8/31(土)よりロードショー 映画「40年 紅どうだん咲く村で」

(1)「震源を特定せず策定する地震動」の標準応答スペクトルは過小策定されており、はざとり波をそのまま用いるべきである
大阪府立大学名誉教授 長沢啓行

「震源を特定せず策定する地震動」の標準応答スペクトルは過小策定されており、はざとり波をそのまま用いるべきである

大阪府立大学名誉教授 長沢啓行

図 2: 「震源を特定せず策定する地震動」の標準応答スペクトル} [5]

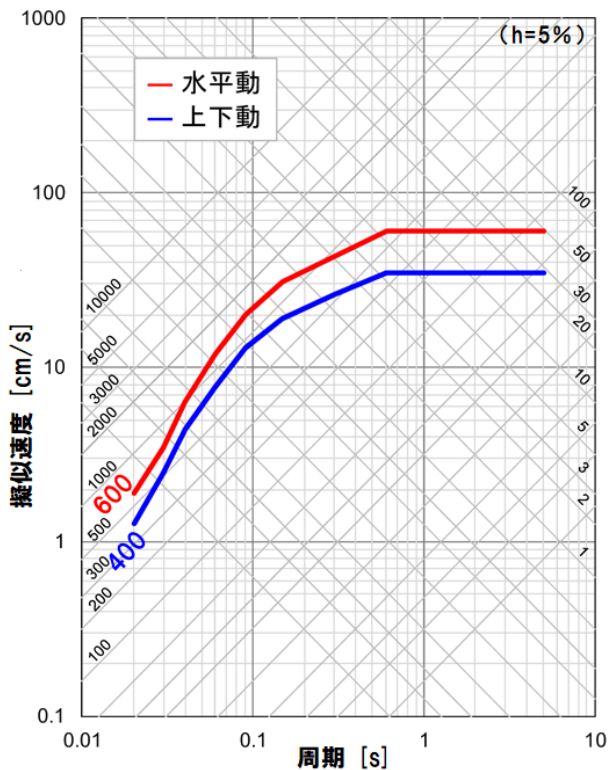
(1) 標準応答スペクトルは、「加藤スペクトルを下回らず、年超過確率 10^{-5} の応答スペクトルを超えない」よう巧みに誘導された結果である。

1 年半の検討の末に公表された図 2 の「震源を特定せず策定する地震動の標準応答スペクトル」がその成果であり、全原発に共通して採用することが前提とされている。ただし、この標準応答スペクトルのコントロールポイントは表 1 の通りだが、「S 波速度が 2,200m/s 以上の地震基盤相当面における地震動」として定義されているため、各原発の基準地震動へ適用するためには、解放基盤表面での S 波速度に合わせて補正する必要がある。各原発の解放基盤表面の位置と S 波速度は表 2 の通

図 3: 川内 1・2 号の基準地震動と「震源を特定せず策定する地震動」の標準応答スペクトル [10]

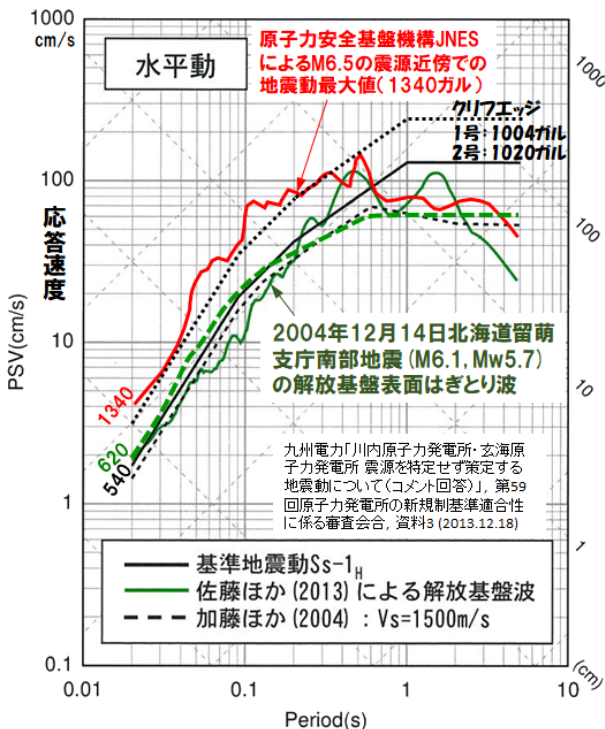
図 3～図 9 がそれであり、図中の緑破線が標準応答スペクトルである。「震源を特定して策定する地震動」が小さく、「震源を特定せず策定する地震動」の基準地震動に占める比重が相対的に大きい川内 1・2 号や玄海 3・4 号では図 3 および図 4 のように、標準応答スペクトルが短周期側で今の基準地震動を少し超えるため、基準地震動の見直しが必要になる。しかし、その度合いはそれほど大きくなく、炉心溶融事故の起きるギリギリの地震動＝クリフエッジにはほど遠い。部分的で限定された耐震補強工事が必要になるかもしれないが、長期停止を余儀なくされるほどの大規模工事が必要になるとは考えられない。

図 5: 伊方 3 号の基準地震動と「震源を特定せず策定する地震動」の標準応答スペクトル [14]

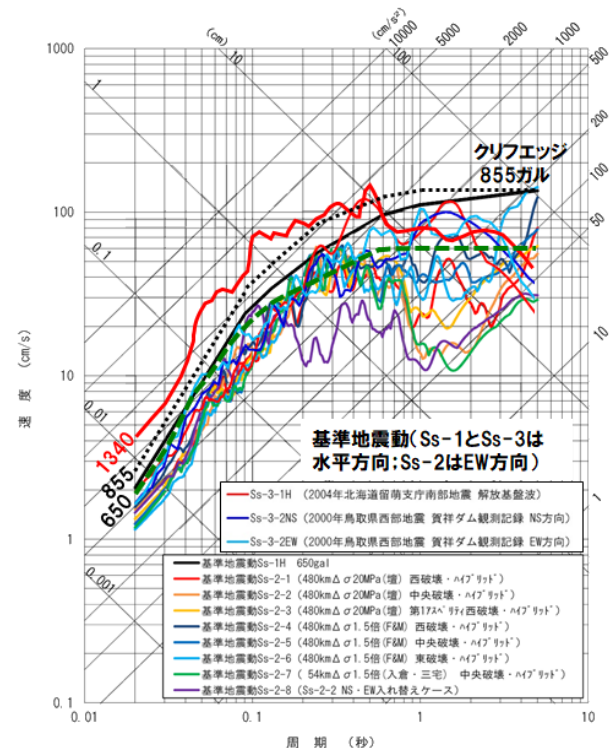
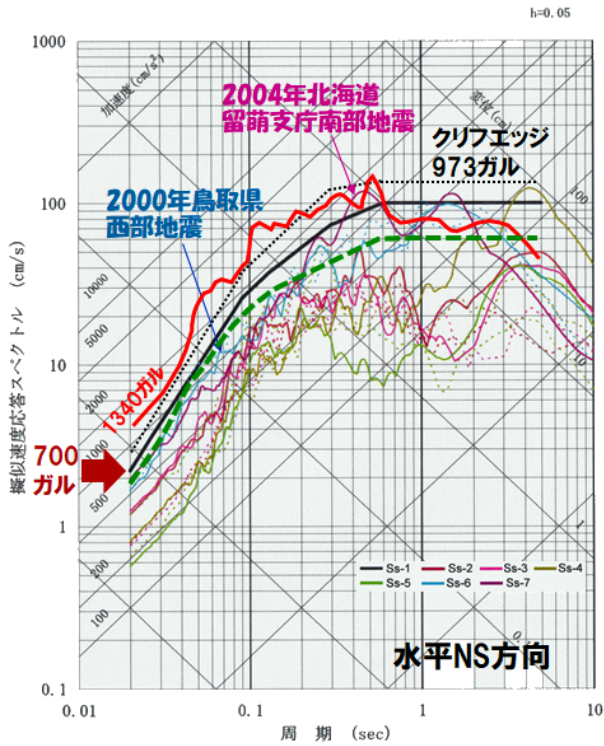
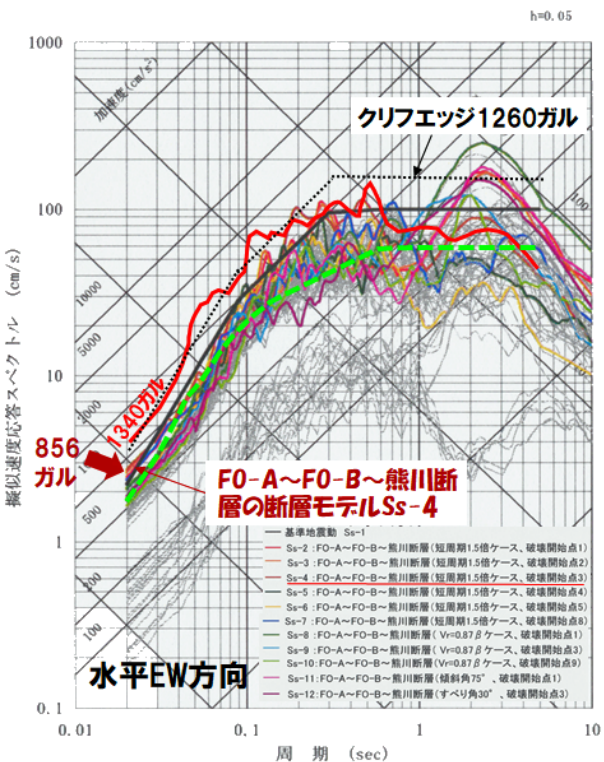
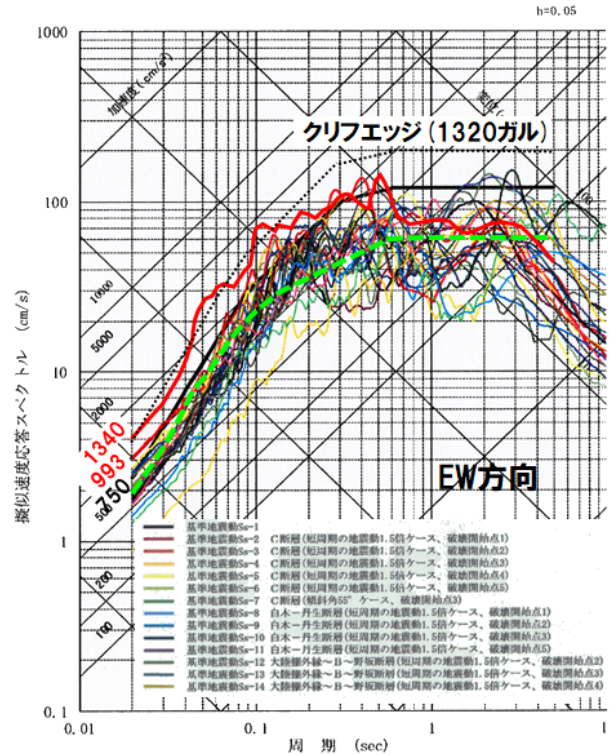
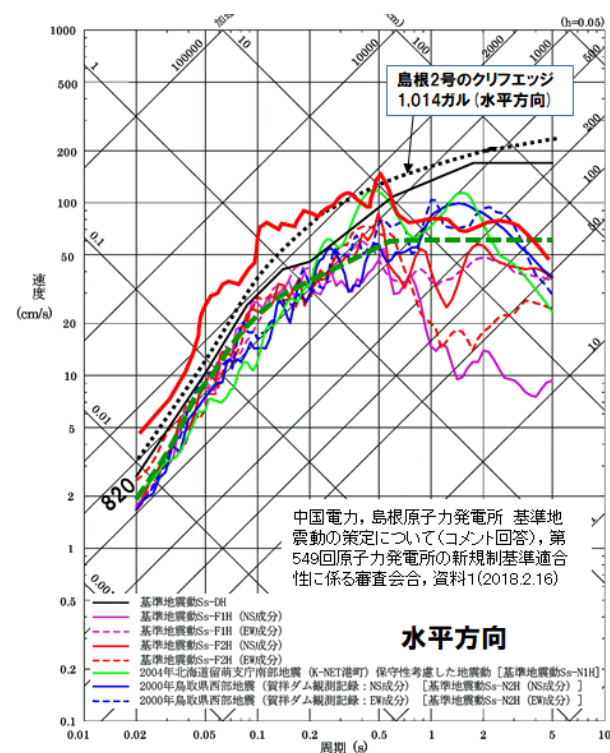
他方、「震源を特定して策定する地震動」の比重が大きい伊方 3 号では、図 5 のように、標準応答スペクトルはすべての周期で今の基準地震動より下に収まっている。図 6 の高浜 3・4 号、図 7 の大

飯 3・4 号、図 8 の美浜 3 号、さらに、図 9 の島根 2 号も同様である。

なぜこのようになったのか？—それは、最初から、そうなるように仕組まれていて、その通りに

なるよう原子力規制庁が議論をリードしたからである。仕組まれた条件とは、第 1 に、策定される標準応答スペクトルは短周期側で図 10 の加藤スペクトル [6] を上回ること、第 2 に、図 11 の年超

図 10: 標準応答スペクトルと加藤スペクトルとの比較 (水平動)[5] (赤線の標準応答スペクトルは黒実線の加藤スペクトルを下回らない。黒破線は $V_s=700\text{m/s}$ の場合の加藤スペクトルで、比較の対象外、水色実線は大崎スペクトル、緑実線は 2004 年北海道留萌支庁南部地震の港町での観測記録のはざとり基盤波に余裕を持たせた応答スペクトル。)

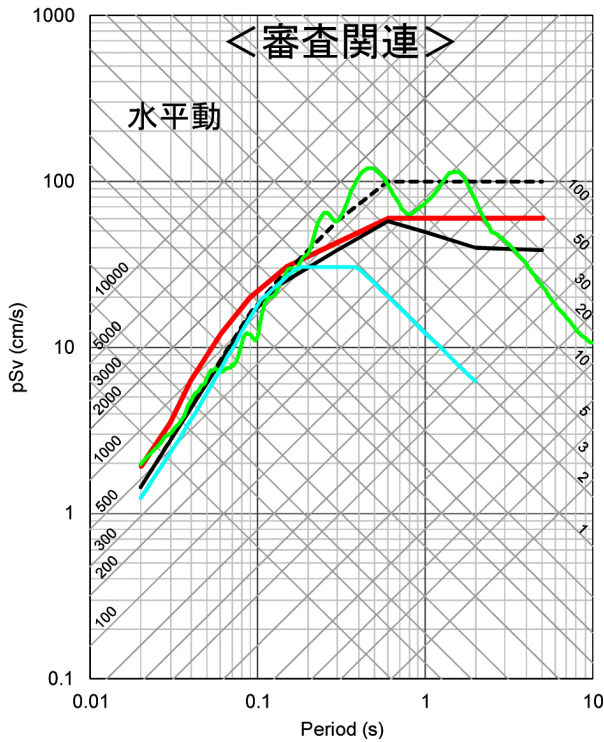
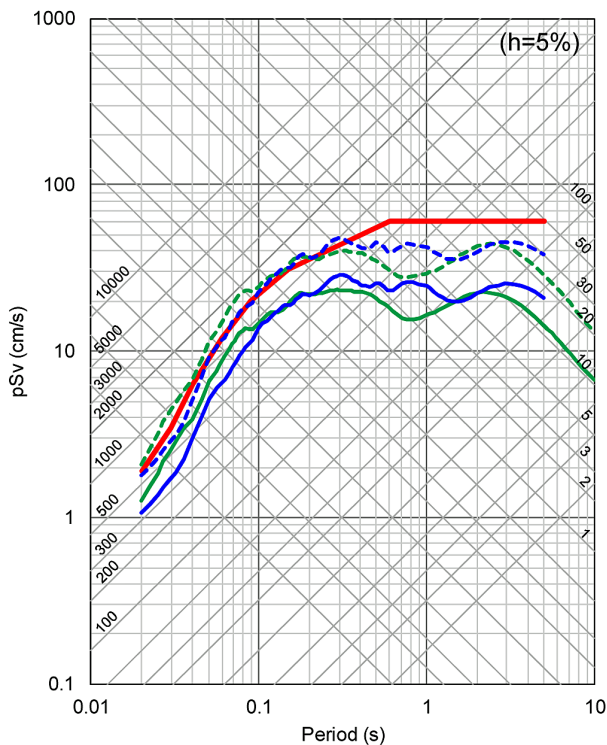
過確率 10^{-5} の応答スペクトルを短周期側で超えないことである。これらの図をみれば、ものの見事にそれらが達成されていることがわかる。実に「優秀」ではないか。

図 12: 地震規模 $M_w 6.5$ 以上の観測記録はぎとり波の応答スペクトル (水平動重ね書き)[5]

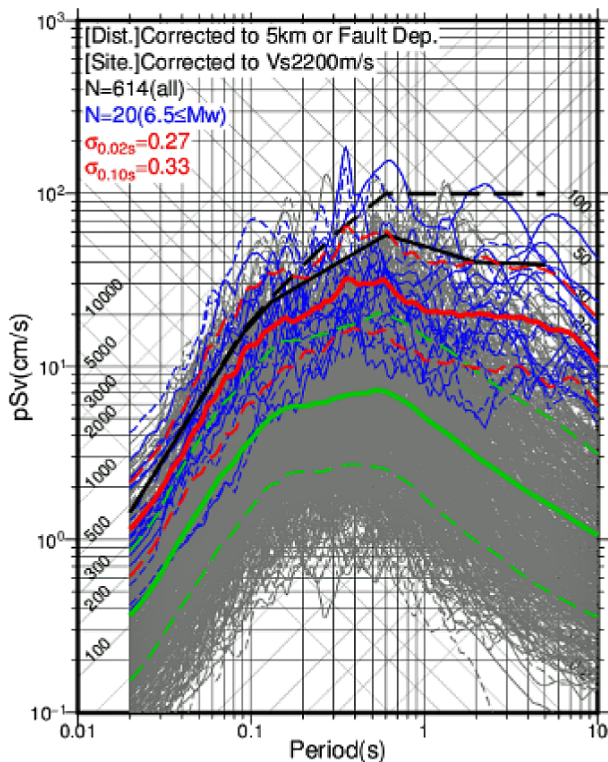
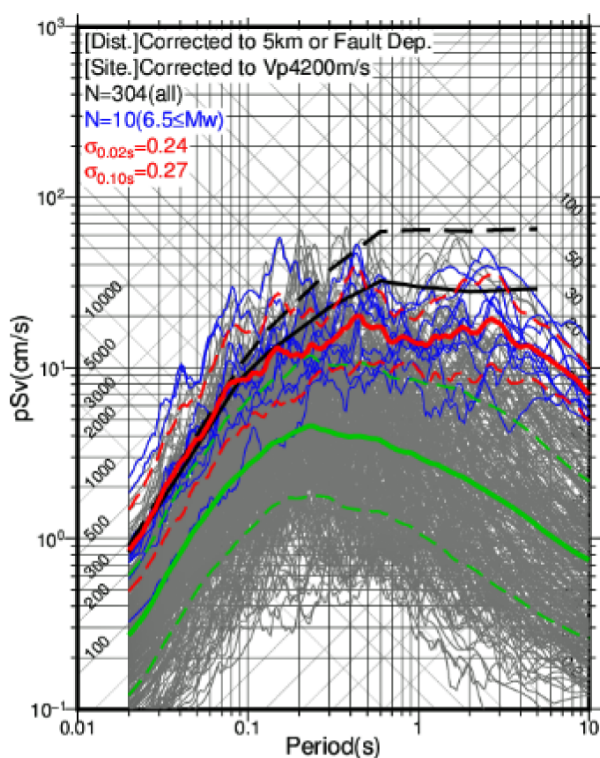
たとえば、図 12 および図 13 に示される「 $M_w6.5$ 以上 (実際には $M_w6.6$ の 3 地震) の地震観測記録はざとり波重ね書き」を見てみよう。その最大応答スペクトルは水平動で 1,200 ガル程度、上下動で 600 ガル程度になる。これは、図 3 に赤線で示される原子力安全基盤機構 JNES[2] による $M6.5$ の横ずれ断層における震源近傍最大値 1,340 ガルにほぼ相当する¹。

ところが、検討チームは、はぎとり波に統計処理を施して、はぎとり波全体の平均像と標準偏差 σ を求め、「平均 $+2\sigma$ 」で標準応答スペクトルを策定した。図12および図13の赤実線がMw6.5以上のはぎとり波の平均で、赤破線が「平均 $+1\sigma$ 」である。ところが、Mw5.0~6.6のはぎとり波全体の平均は緑実線のように1/3程度へ下がり、緑実線と緑破線の間隔で示される標準偏差は1.2倍程度に増える。ここで、検討チームとしては、地震学界では常識となっている「倍半分」のばらつきを考慮して、「平均 $+1\sigma$ 」（地震動強さの非超過確率84.1%）を標準応答スペクトルにしたいところだが、これでは黒実線の加藤スペクトル[6]よりはるかに小さいレベルに留まってしまう。そこで、「平均 $+2\sigma$ 」（地震動強さの非超過確率97.7%）に引上げれば、加藤スペクトルのレベル（地震動強さの非超過確率95%相当）を少し超える。このようにすれば、図11の年超過確率 10^{-5} の応答スペクトルを短周期側で超えないですむ。これが標準応答スペクトル誕生の「秘話」である。

しかし、図12および図13のMw6.5以上のはぎとり波の「平均 $+1\sigma$ 」（上側赤破線）は、全のはぎとり波の「平均 $+2\sigma$ 」（上側緑破線を「緑実線－緑破線の間隔」だけ引上げたもの）とほぼ同等であり、はぎとり波の母集団を広げて平均レベルを下げたためにこのような無理が生じたのである。ちなみに、Mw6.5以上のはぎとり波の「平均 $+2\sigma$ 」をとれば、最大はぎとり波をも部分的に超えてしまう。このような「統計処理」ではなく、ガイドに沿ってはぎとり波そのものを用いるべきであろう。

「震源を特定せず策定する地震動」の標準応答スペクトルを導くためには、震源近傍における地震観測記録の地震基盤表面はざとり波を求めなければならない。検討チームは、得られたはざとり波を統計処理して標準応答スペクトルを導いたが、それは審査ガイドの趣旨に反している。審査ガイド [4] では、「地震観測記録の解放基盤表面はざとり波を地域特性を考慮して採用する」ことになっているので、有効なはざとり波のすべてを審査ガイドの「収集対象となる内陸地殻内の地震の例」に加えるべきである。

図 14: 震源からの最短距離 5km 未満の観測記録はぎとり波の応答スペクトル (水平動重ね書き)[5]

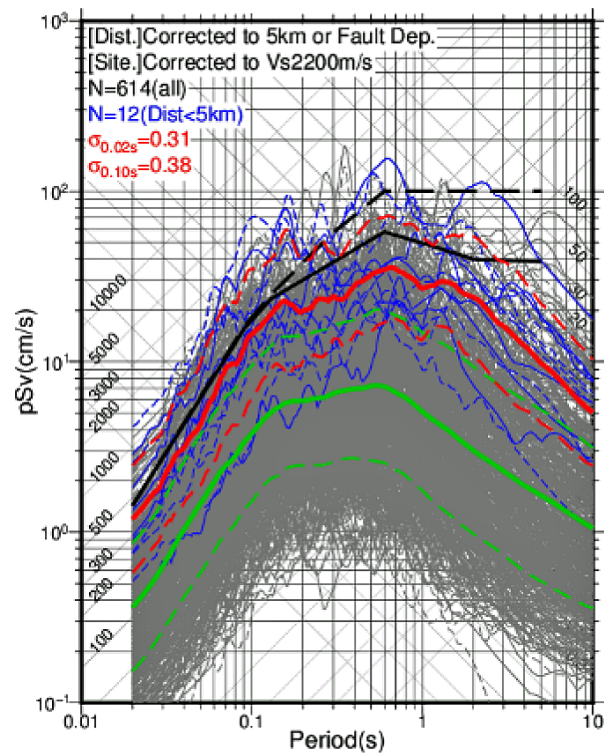
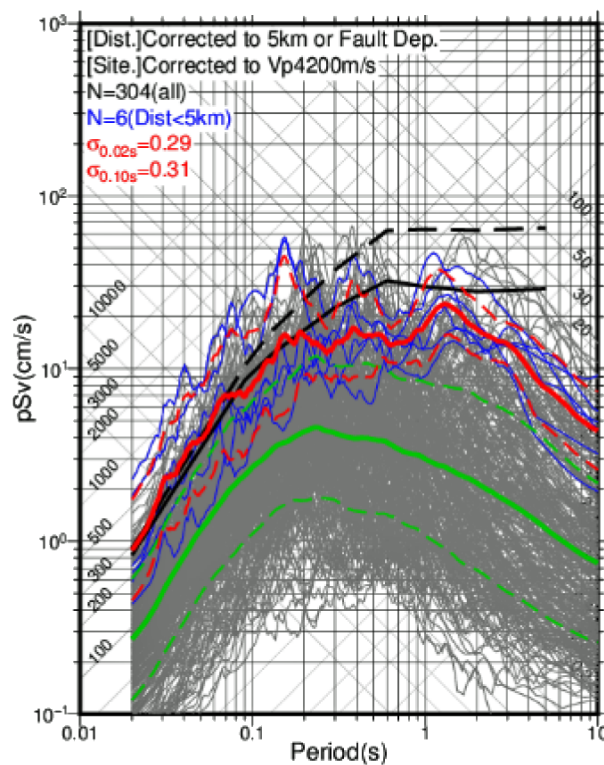
このように主張すると、検討チームから「はざとり波には距離補正をしている」との反論が返ってきそうである。そこで、「震源 (震源断層面または点震源) からの最短距離が 5km 以内の距離補正をしていないはざとりの重ね書き」を見てみよう。図 14 および図 15 がそれだが、図 12 および図 13 の最大スペクトルはこの中に含まれていることが分かる。選択肢を広げるため、 $M_w6.6$ の 3 地震に

6.0 ≤ M_w < 6.5 の 7 地震を加え、距離補正の影響の少ないはぎとり波を選んで、審査ガイドの「収集対象となる内陸地殻内の地震の例」に加えれば、

目的は十分達成されるはずである。「震源近傍における観測記録を適切かつ十分に収集していることを確認する」とのガイドの趣旨にも合致する。

図16: 震源からの最短距離5km未満の観測記録はぎとり波の平均応答スペクトル(水平動)[5]

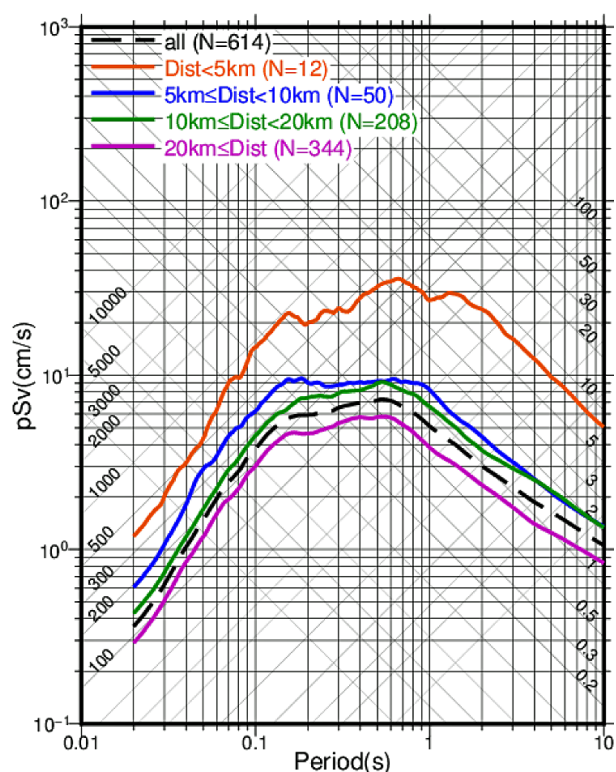
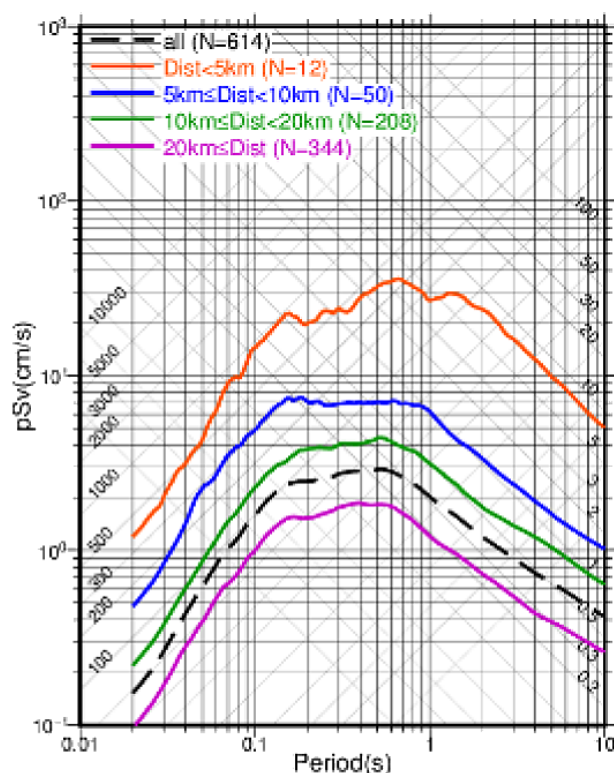
また、震央距離30km圏内の地震観測記録を対

象にすれば、図 16 で明らかなように、震源近傍の地震観測記録の比重が薄められてしまう。震源から 5km 以遠の地震の観測地震波の応答スペクトルは距離が遠いほど相対的にかなり小さくなるため、図 17 の補正前から図 16 の補正後のように、震源からの最短距離が 5km になるように距離補正を行って応答スペクトルを 2~3 倍に引上げて、依然として小さい。検討チームは、震源から 5km 以内の地震観測記録にこれらを混在させることで、全体の平均応答スペクトルを小さくし、標準偏差を大きくしている。その結果、非超過確率が大きくなりすぎるという無理が生じたのである。

このような欺瞞的な操作を撤回し、Mw6.0~6.6 の 10 地震で震源からの距離が 5km 未満、または、せいぜい 10km 未満の地震に対して距離補正を行った観測記録はざと波を審査ガイドの「収集対象となる内陸地殻内の地震の例」に加え、「震源を特定せず策定する地震動」を策定し直すべきである。

図 18: 地震動強さの非超過確率ごとの応答スペクトル (水平動)[5] (Mw5.0~6.6 の各地震規模に対して「周期ごとの地震動強さの分布 (応答スペクトルの分布)」を求め、それを表 7 の G-R 則の重みで加重平均して全地震の応答スペクトルの分布に変換し、非超過確率ごとに示したもの。データのない Mw6.4 と Mw6.5 に対しては JNES(2013) のデータで補足されている。「50.0 % (Ave)」が平均、「84.1 % (+1 σ)」が平均 + σ 、「97.7 % (+2 σ)」が平均 + 2 σ 、赤実線は標準応答スペクトル、黒実線は加藤スペクトルである。)

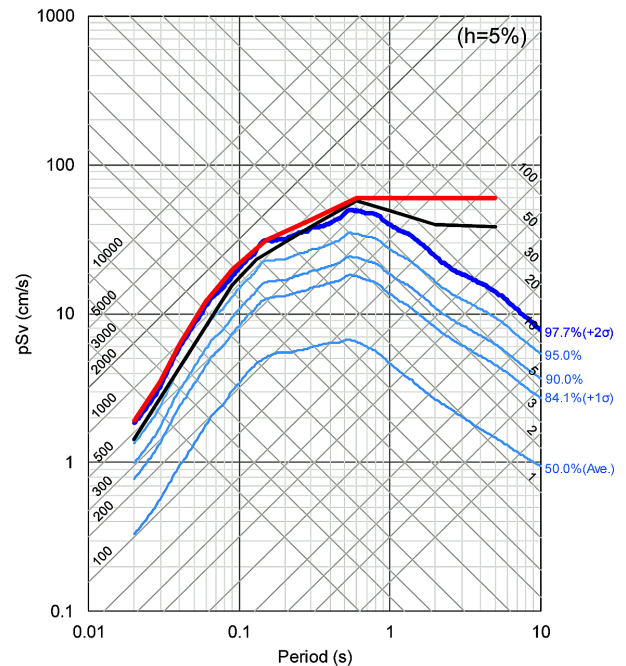
さらに、図 18 のように、標準スペクトル自身が非超過確率 97.7 % (平均 + 2 σ) で設定されている。

これらを考慮すれば、基準地震動の設定に際して、平均像から「倍半分」のばらつき、すなわち、平均応答スペクトルの 1/2~2 倍のばらつきを考慮し、平均像として得られた検討用地震の応答スペ

クトルを 2 倍にして基準地震動とすることは妥当だと言える。これは、原発の運転差止め仮処分審尋で原告団や私が一貫して主張してきたことであり [12]、今回、原子力規制委員会が「震源を特定せず策定する地震動」の標準応答スペクトル策定過程でそれを認めたことは極めて重要である。

原子力規制委員会は、「震源を特定せず策定する地震動」で導入したこの観点を「震源を特定して策定する地震動」へも適用し、従来の平均像に拘泥せず、耐専スペクトルや断層モデルで得られた平均像を 2 倍にして、地震動の自然のばらつきを積極的に考慮すべきである。

図 19: 2008 年岩手宮城内陸地震の一関西での 100 秒間の観測記録 (右の地表 UD は 3,866 ガルで極めて大きく、上側へ大きく偏っており、トランポリン効果は明確だが、左の地中 UD は 681 ガルで偏りが見られず、地中 NS1,036 ガルのほうが大きい。)

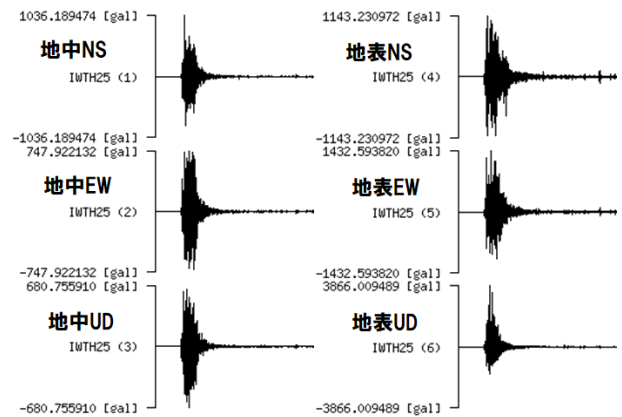
表 5 の 2008 年岩手・宮城内陸地震 Mw6.9 における一関西での地中観測記録は、審査ガイドの「収集対象となる内陸地殻内の地震の例」のトップに当初から挙げられながら、地震発生から 10 年以上経った今でも、電事連・電力会社によるはざとり解析結果が未だに出されていない。この地震観測記録は、地表観測記録にトランポリン効果が見られたため、特別なものと見なされているが、地中観測記録にはトランポリン効果のようなアンバランスは見られない。NS1,036 ガルの地中観測記録をまじめに解析すれば 2,000 ガル相当になるのは避けられず、これを基準地震動に採用すれば、国内で運転可能な原発は存在しないことになる。それが分かっているからこそ、電力会社は解析をサ
